Stara uszczelka podgłowicowa:

Nowa uszczelka podgłowicowa:

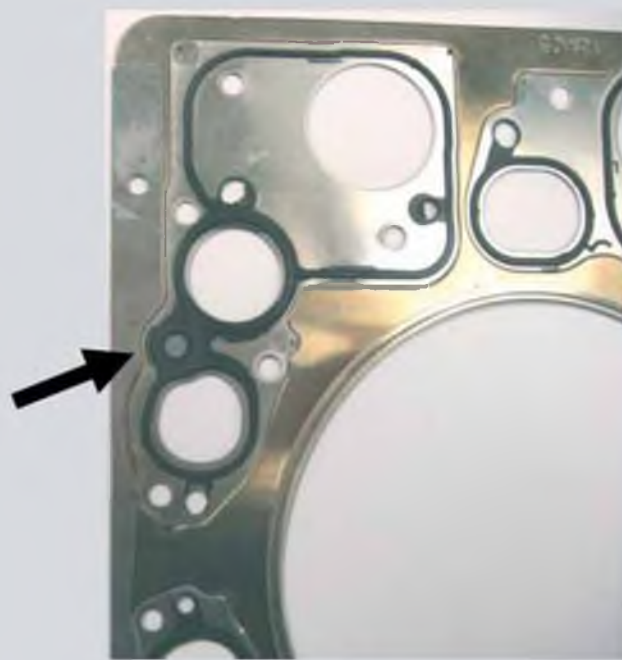
Element uszczelniający bez dodatkowego uszczelnienia kanału olejowego (dostawy do wyczerpania zapasów magazynowych)

Do natychmiastowego zastosowania. Nowy element uszczelniający z wysokogatunkowej, elastomerowej mieszanki FPM ze zintegrowanym, dodatkowym uszczelnieniem kanału olejowego.

OM	Elring Nr.	MB Nr.
904	082.722	904 016 10 20
906	082.732	906 016 11 20
924	082.742	924 016 06 20
926	082.752	926 016 07 20

OM	Elring Nr.	MB Nr.
904	082.723	904 016 11 20
906	082.733	906 016 12 20
924	082.743	924 016 07 20
926	082.753	926 016 08 20
